1. 出戸西方断層の北端評価

1-1. 今泉ほか編(2018)活断層詳細デジタルマップ[新編]が示す「出戸西方断層帯」に係る調査

2. 出戸西方断層の南端評価

2-2. 反射法地震探査における各処理プロセスで得られた解析結果(時間断面、速度断面、重合断面等)

2. 出戸西方断層の南端評価

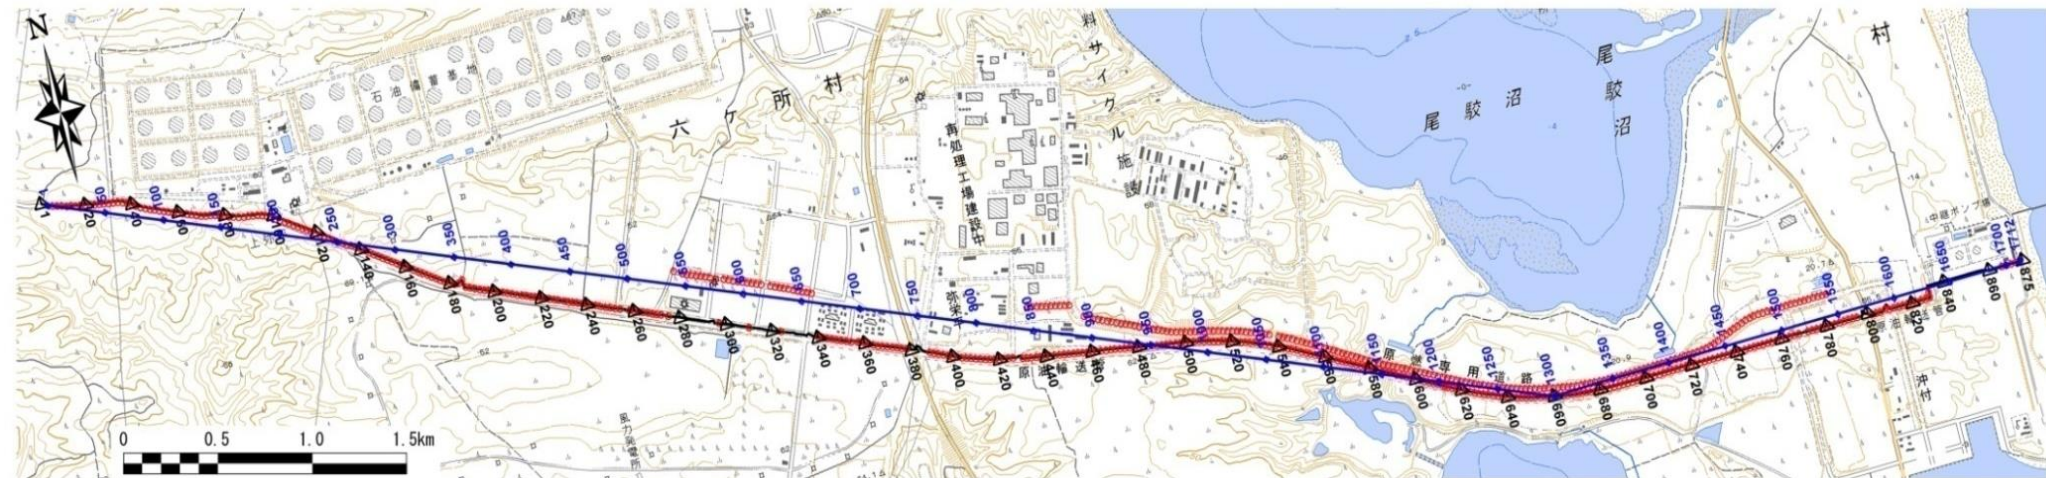
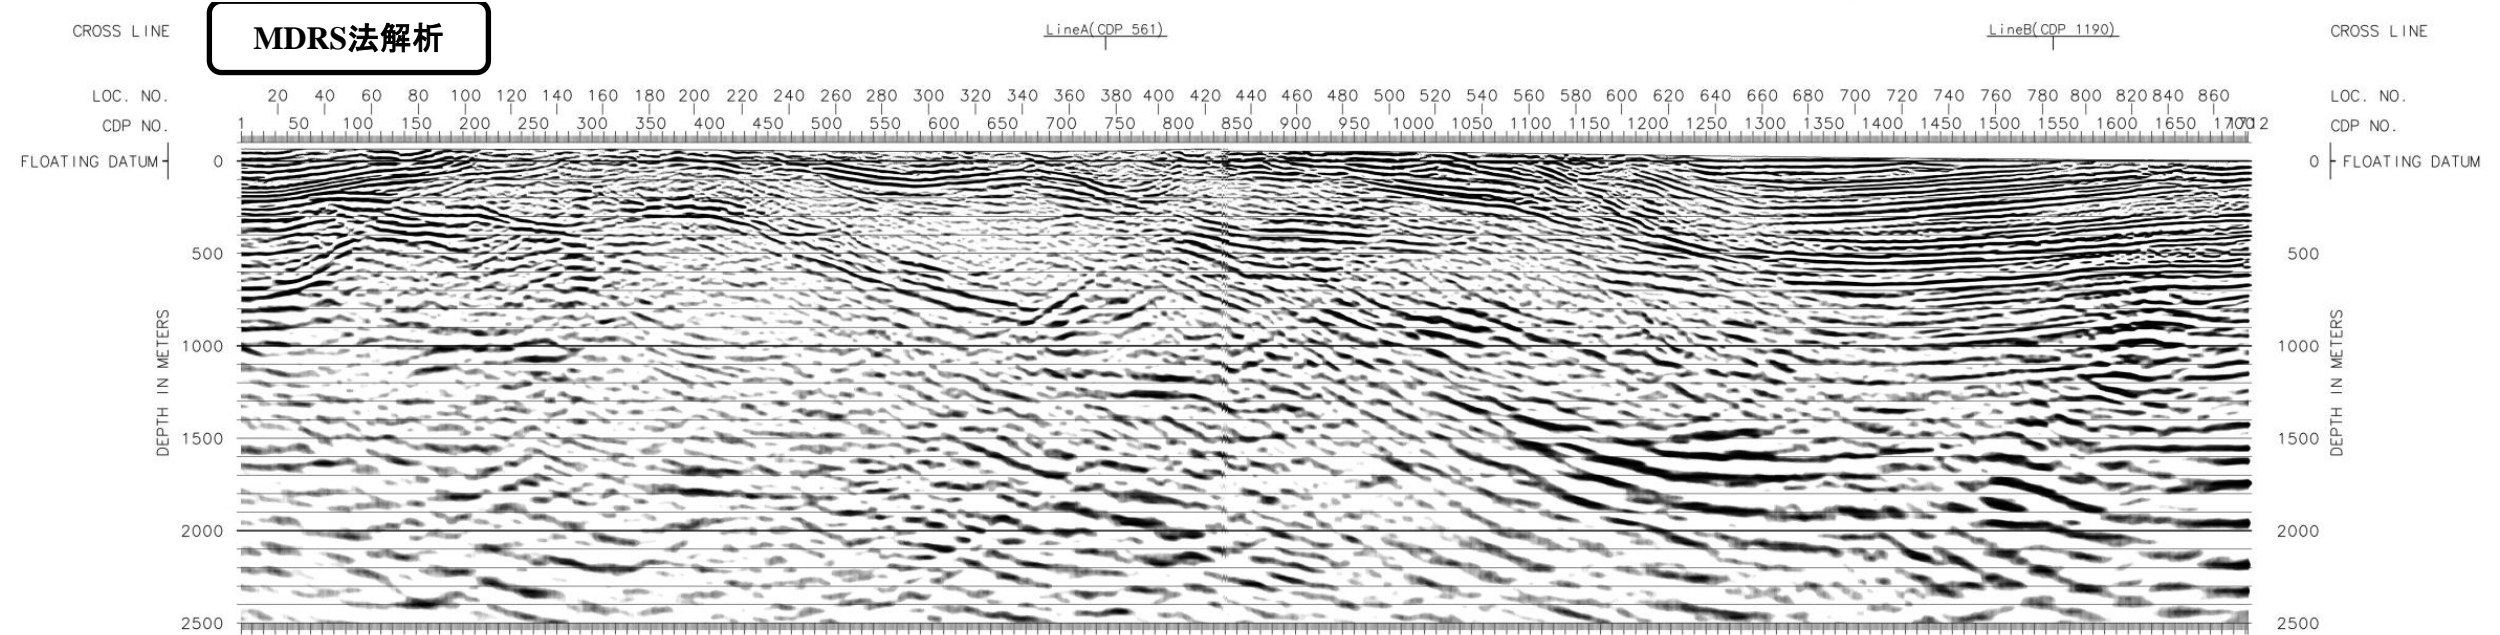
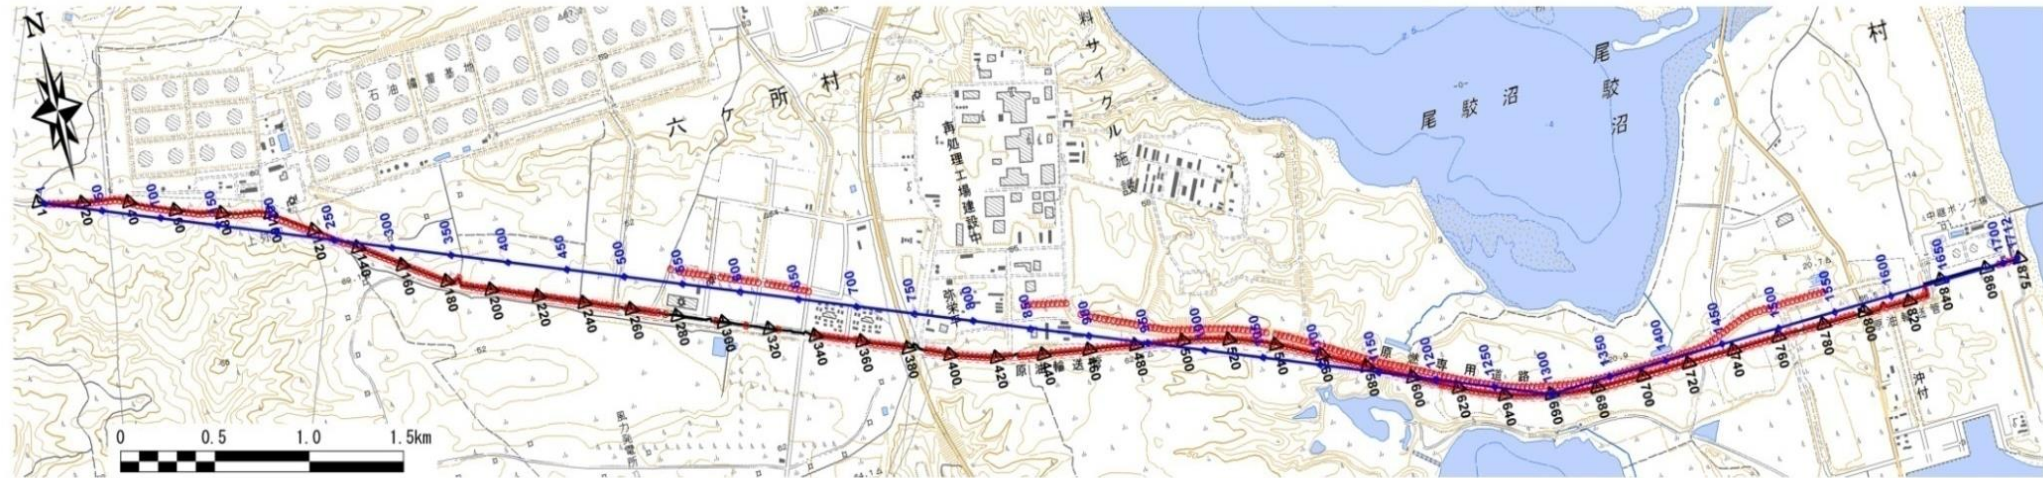
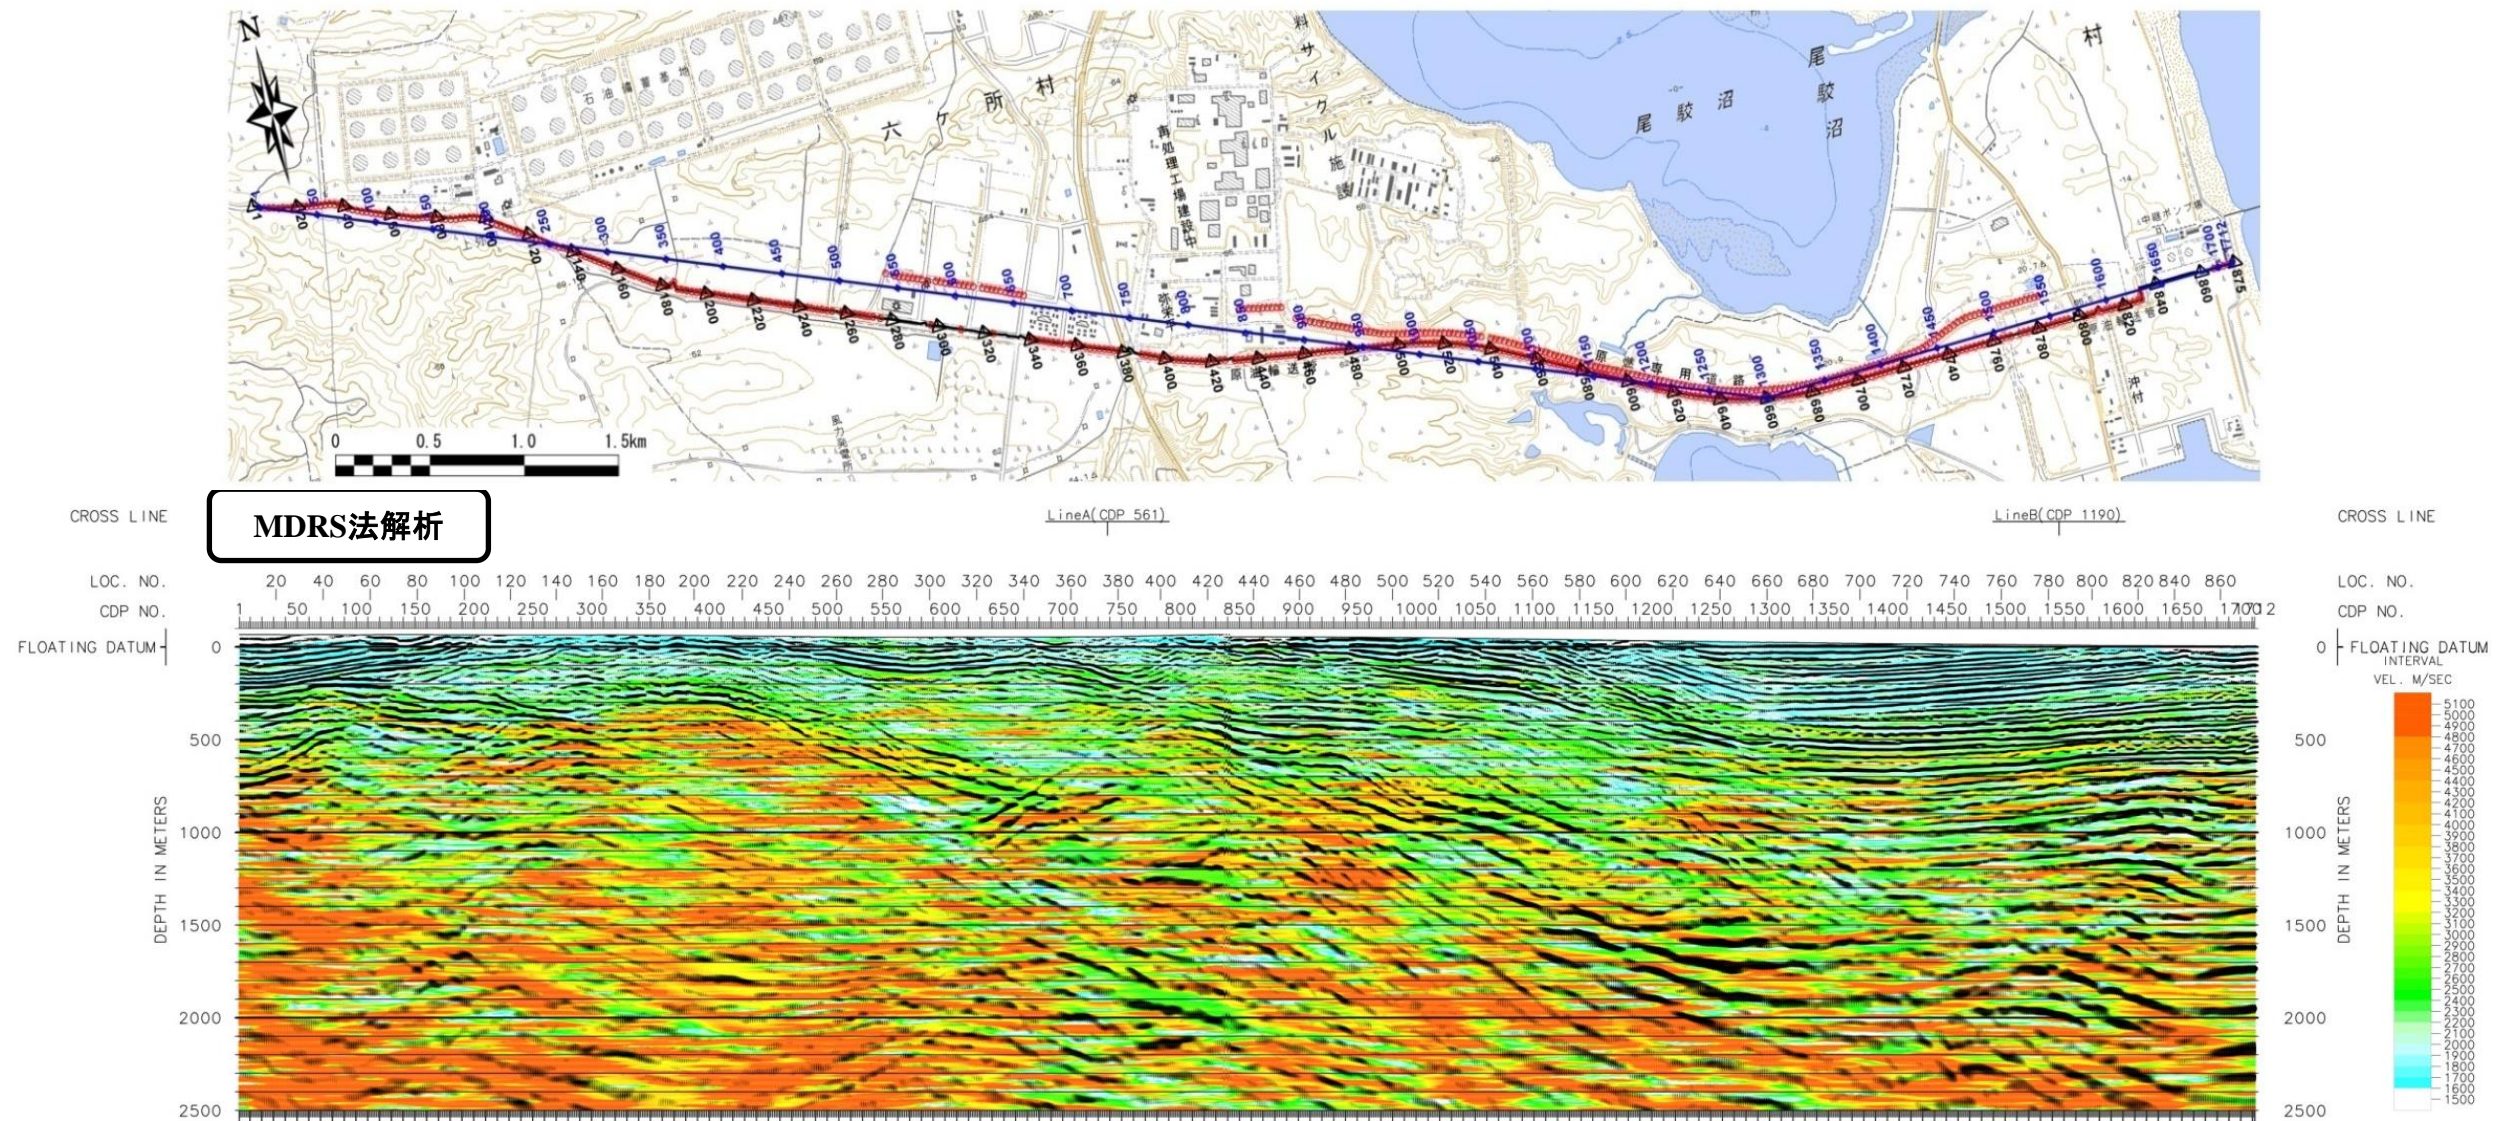
(コメント)

Line2 測線で実施した反射法地震探査について、各処理プロセスで得られた解析結果(時間断面、速度断面、重合断面等)を示すこと。

- ・既存測線のデータにMDRS法を適用することにより、断層近傍の反射イメージングの高精度化およびSN比の向上を図った。
- ・MDRS法解析の流れを右図に示す。
- ・解析の各処理プロセスで作成した、Line2のMDRS法適用の速度断面図、重合断面図、マイグレーション断面図及び深度断面図を次頁以降に示す。
